DOCUMENTO DE ALEGACIONES DE LA CONSEJERÍA DE FOMENTO DE LA JUNTA DE COMUNIDADES DE CASTILLA-LA MANCHA AL ESTUDIO INFORMATIVO DEL PROYECTO DE LÍNEA FERROVIARIA DE ALTA VELOCIDAD MADRID-EXTREMADURA. TRAMO: MADRID-OROPESA. NUEVAS PROPUESTAS DE TRAZADO. TRAMOS I y II

ANEXO I. INFORME SOBRE AFECCIÓN A LAS CARRETERAS

Ilustración 4: Situación actual y futura Ld en Avda. Castilla-La Mancha

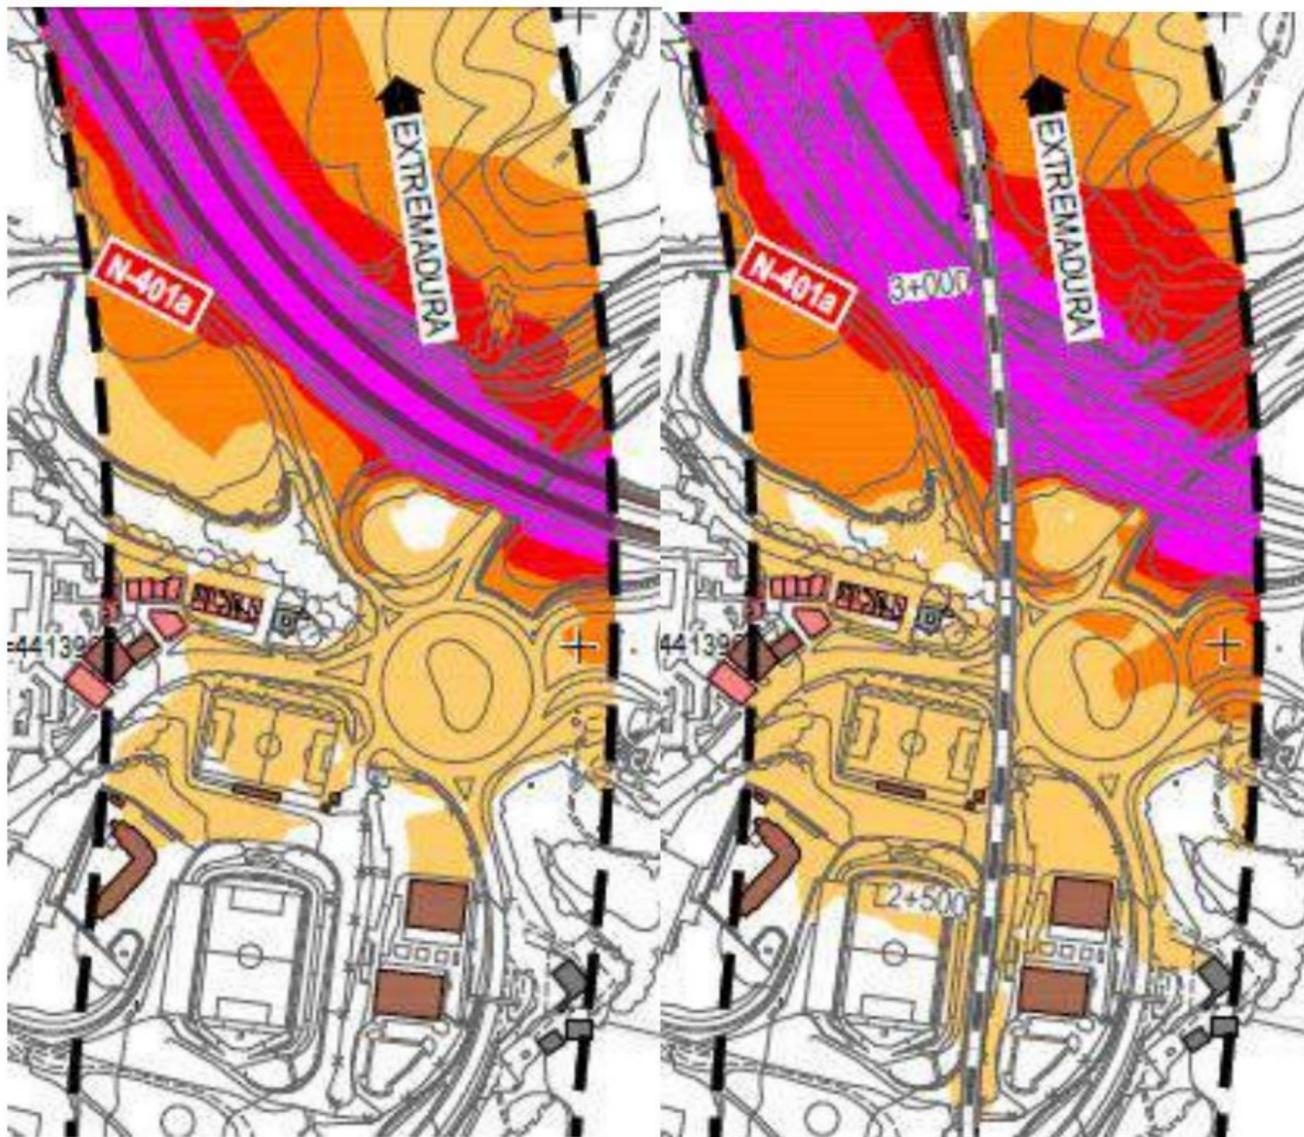
En la Ilustración 4 se puede ver en el entorno de la Avenida de Castilla-La Mancha como la llegada del ferrocarril hace que la banda de decibelios 60-64 (color ocre) se incremente hacia las instalaciones deportivas del Santo del Caballo. En estos casos se estaría superando el límite de 60 decibelios en suelos dotacionales, aunque este límite es inferior para nuevas infraestructuras viarias, ferroviarias y aeroportuarias según el Anexo III del RD 1367/2007.

Ilustración 5: Situación actual y futura Ld en Paseo de la Rosa

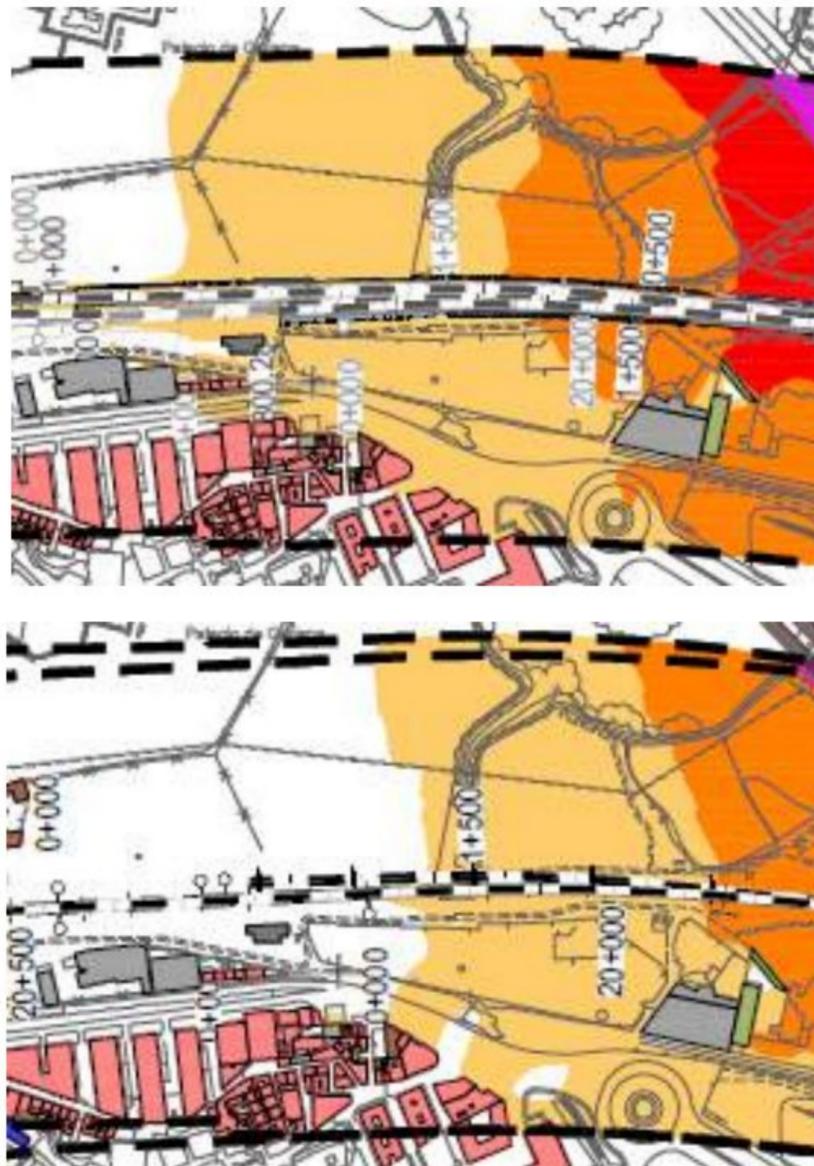
En la Ilustración 5 ocurre algo similar en el Paseo de la Rosa, pero al tratarse de suelos residenciales no se llega a superar el límite de 65 decibelios que marca la normativa.

Ilustración 6: Situación actual y futura para Ln en Avda.Castilla-La Mancha

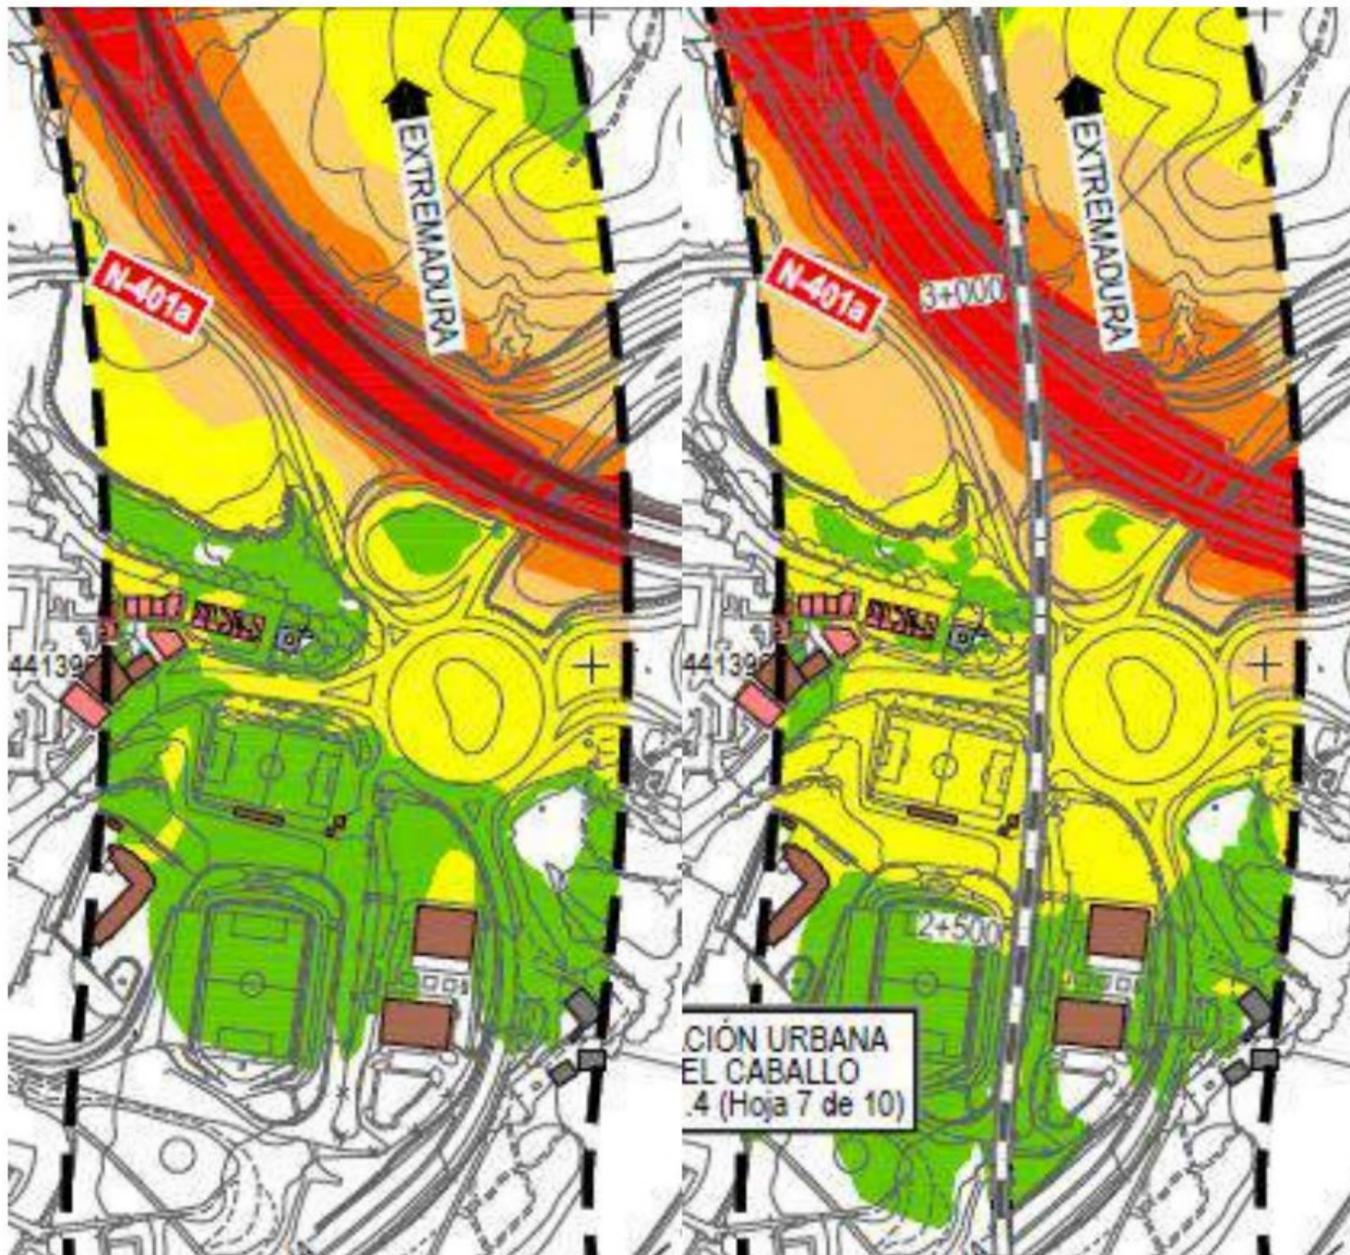
En el caso de la Ilustración 6, se puede ver como la banda de 55-59 decibelios (color amarillo) es mucho más amplia en la situación futura que en la situación actual como consecuencia de la llegada del ferrocarril, superando el límite de 55 decibelios para suelos residenciales que marca el RD 1367/2007.

Ilustración 7: Situación actual y futura para Ln en Paseo de la Rosa

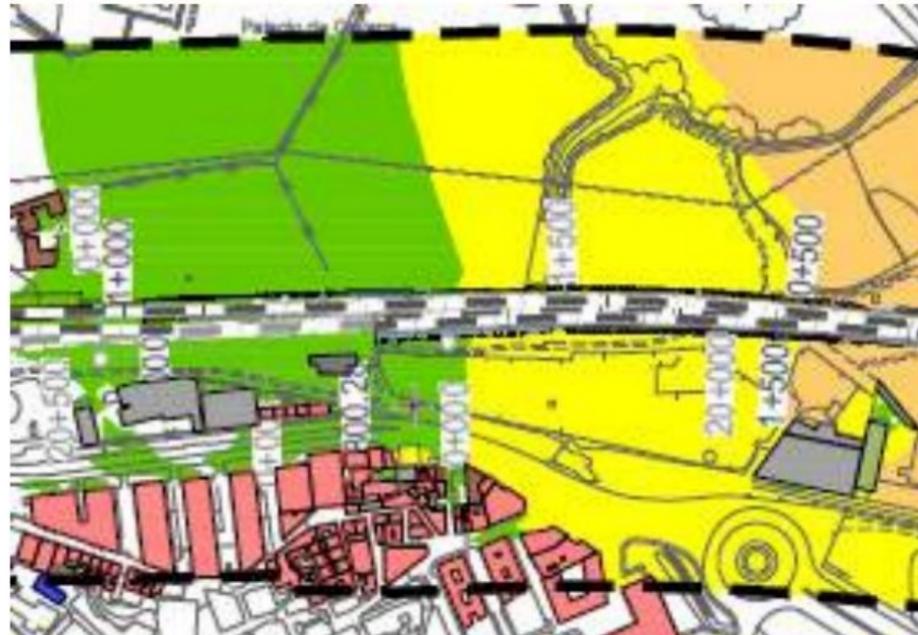
De la misma manera, en la Ilustración 7 ocurre algo similar en el Paseo de la Rosa. En la situación futura, la banda de 55-59 decibelios (amarillo) llega hasta las edificaciones residenciales del barrio de Santa Barbara, cuando en la situación actual estas solo eran afectadas por la banda 50-54 (verde). De nuevo, se vuelven a superar los límites de 55 decibelios de ruido en suelos residenciales por el efecto del ferrocarril. En este sentido, el estudio de ruido refleja esta situación:

Ilustración 9: Mapa de la Carta Arqueológica de Toledo en el entorno de la actual estación de tren y trazado de la alternativa Toledo Central (verde).

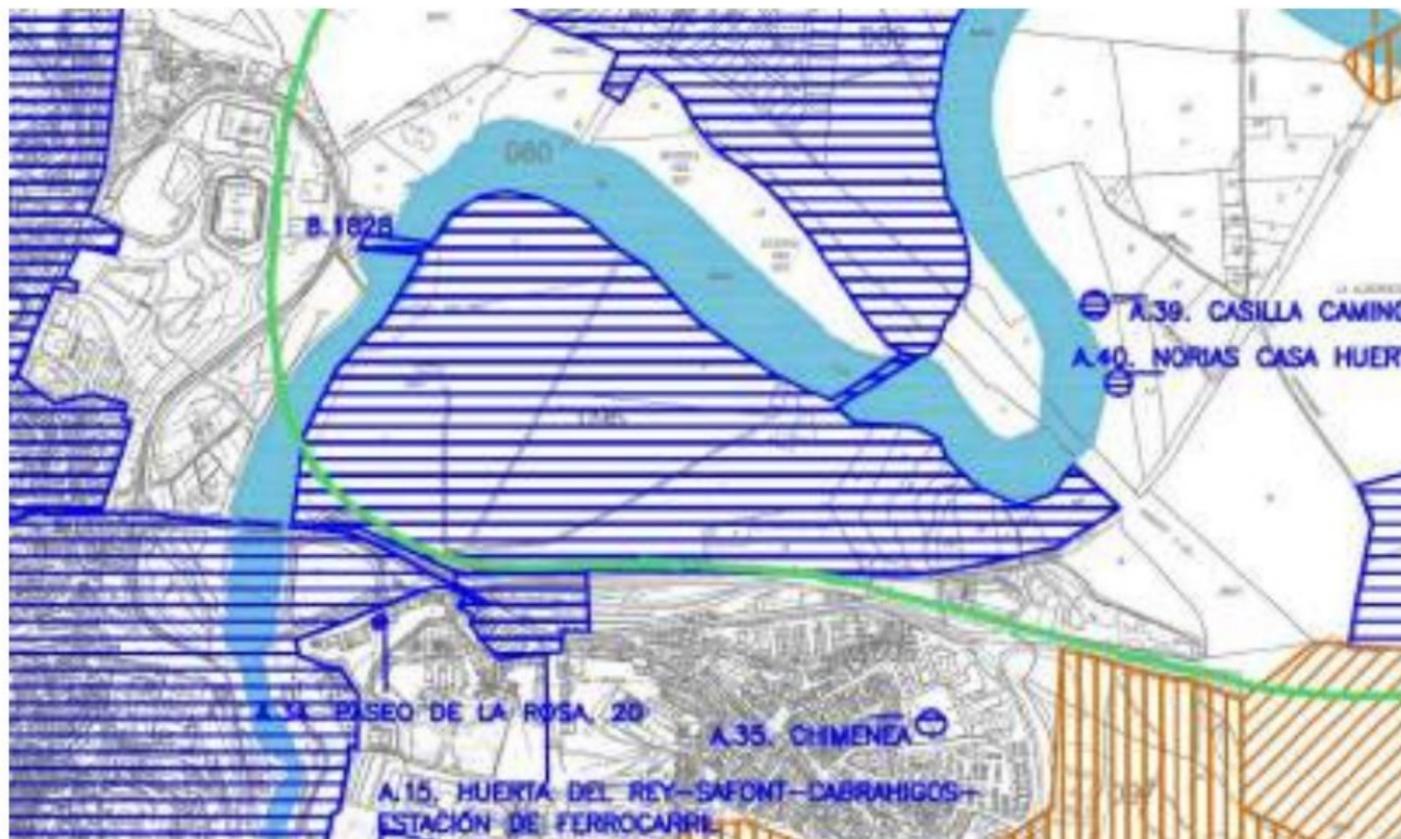
En cuanto a la Carta Arqueológica de Toledo, el trazado se sitúa sobre el ámbito de protección A.15 “Huerta del Rey-Safont-Cabrahigos-Estación de Ferrocarril” (Ilustración 9). Es por ello que el entorno de la estación de tren está clasificado como “Suelo No Urbanizable Protegido”.

Además, esta actuación conlleva fragmentación del ámbito de la denominada Huerta del Rey, en la que se encuentra otro edificio singular, el Palacio de Galiana, declarado Bien de Interés Cultural con la categoría de Monumento Histórico-Artístico, por Decreto de fecha 3 de junio de 1931 (Gaceta de Madrid 04-06-31), que quedaría completamente aislado de la ciudad entre el río y la nueva infraestructura ferroviaria.

Ilustración 21: Detalle de la ampliación de la estación de Santa Bárbara en el entorno del Laberinto de Rey

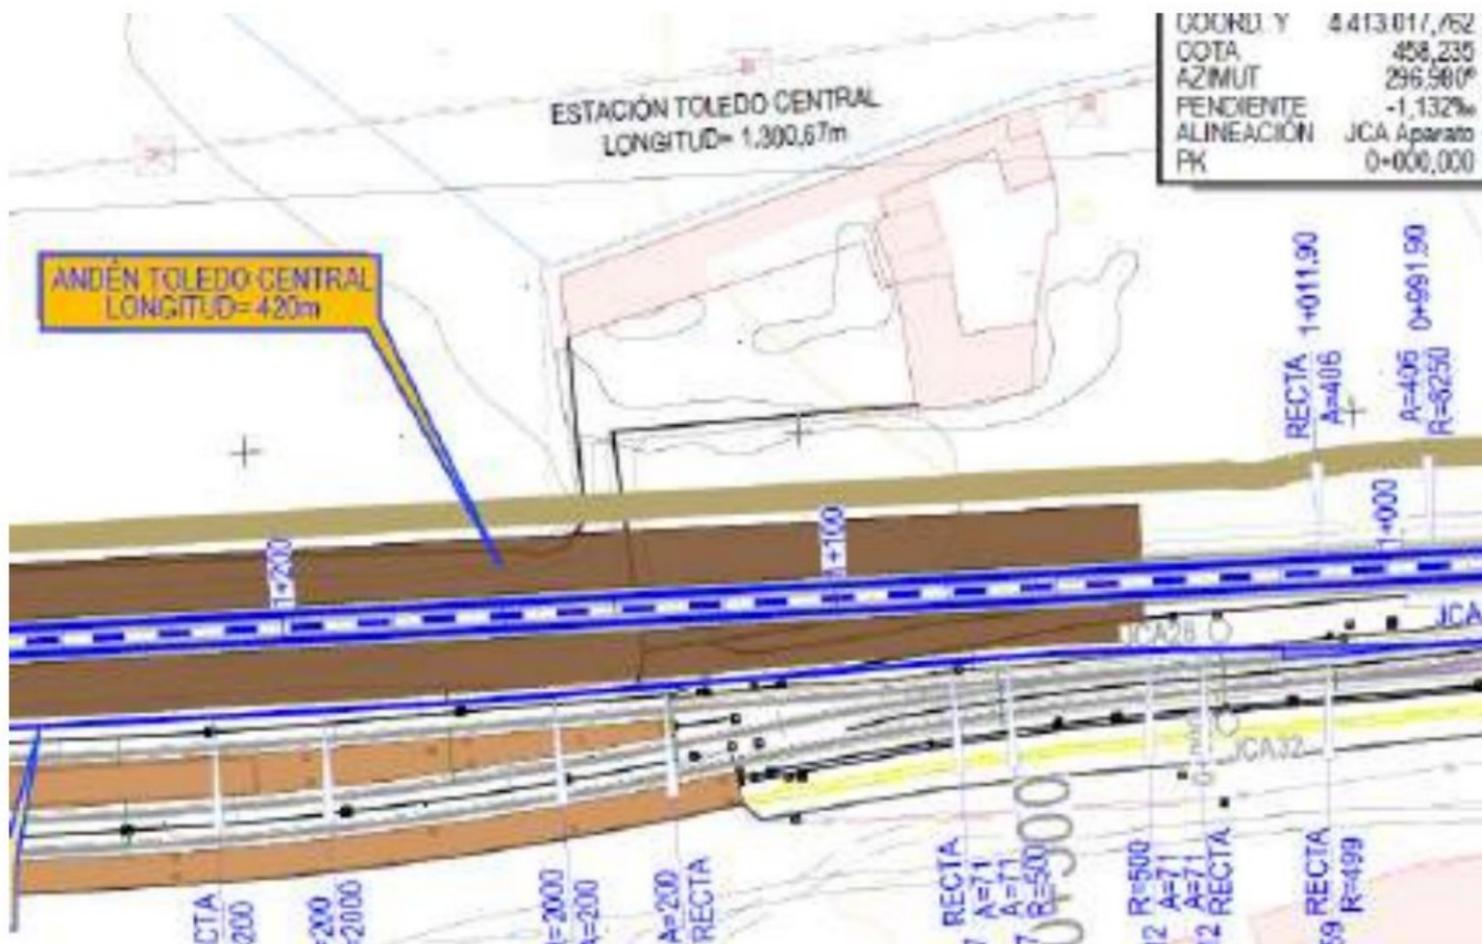
Se puede apreciar en la Ilustración 21 como esta propuesta de nuevas vías y andenes ocupa el aparcamiento del negocio privado de hostelería “Laberinto del Rey”.

Ilustración 24: Mapa de las infraestructuras de movilidad en el entorno de la actual estación de AVE de Toledo.

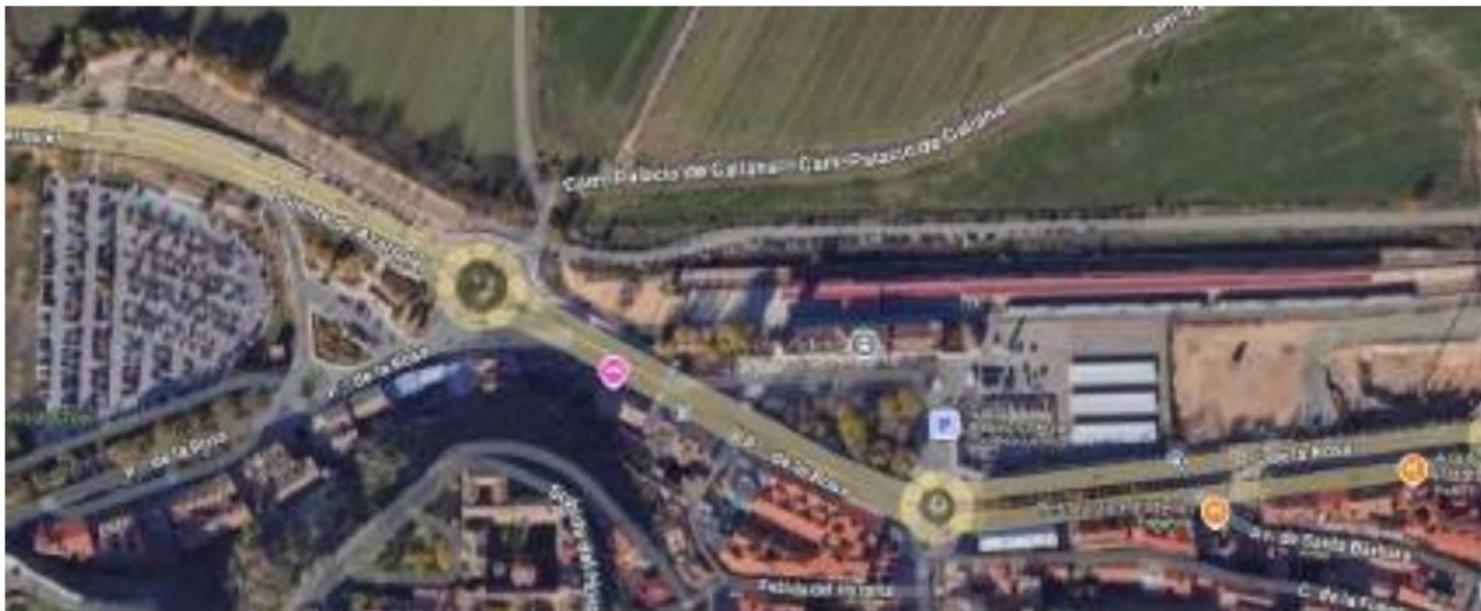
Si la situación actual ya es deficitaria (Ilustración 24) desde el punto de vista de las infraestructuras de movilidad complementarias de la estación, la incorporación de una nueva demanda de usuarios/as de carácter provincial, nacional e internacional, por escasa que sea, hará insostenible la llegada hasta la estación de Santa Bárbara y su ampliación. Además, esta situación no se puede revertir porque los terrenos anexos a la estación están protegidos patrimonialmente y no se pueden ampliar aparcamientos o crear nuevos accesos.

Imagen de la sección tipo de paso superior para carretera con vigas artesas prefabricadas

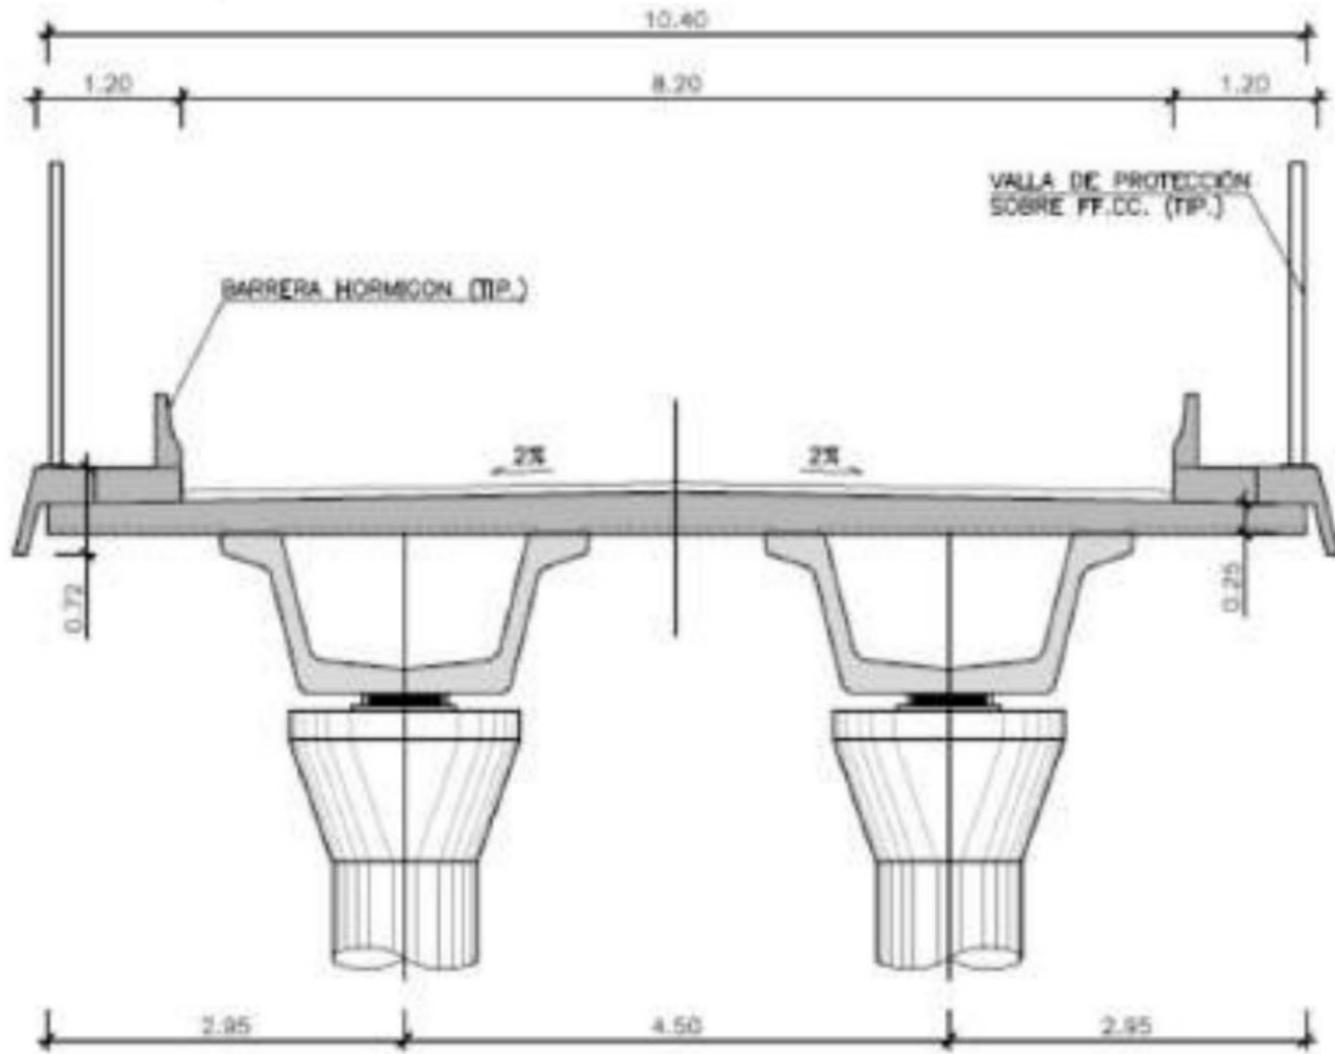
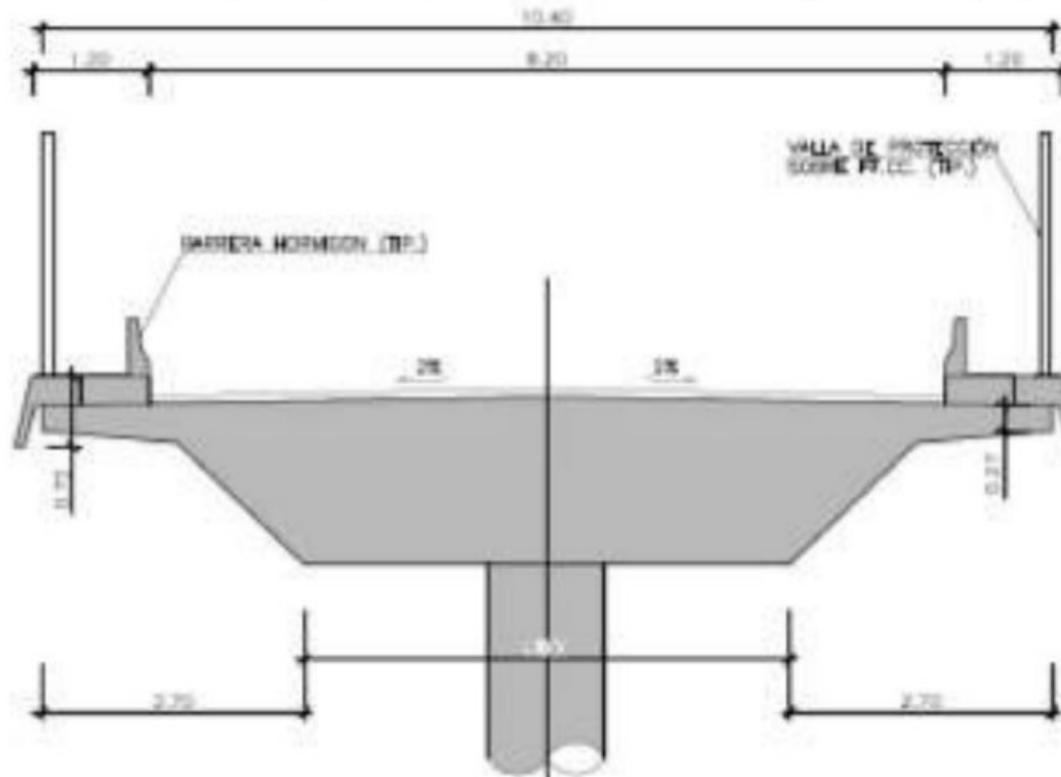
Con independencia de que la documentación del Estudio Informativo no guarda correlación en relación con la anchura de las estructuras para las carreteras en los pasos superiores, tal y como se ha indicado

en informes anteriores, la sección proyectada no se corresponde con la requerida, además, las carreteras fuera del ámbito urbano no contemplan acerado al no dar continuidad a itinerarios peatonales, al tiempo que las barreras de hormigón no son la tipología más adecuada de sistemas de contención en estructuras de carreteras, las cuales se deben realizar con pretilos, cumpliendo con la Orden Circular 35/2014 Sobre Criterios De Aplicación De Sistemas De Contención de Vehículos, aprobada por la Dirección General de Carreteras del anterior Ministerio de Fomento, en vigor desde el 2 de junio de 2014.
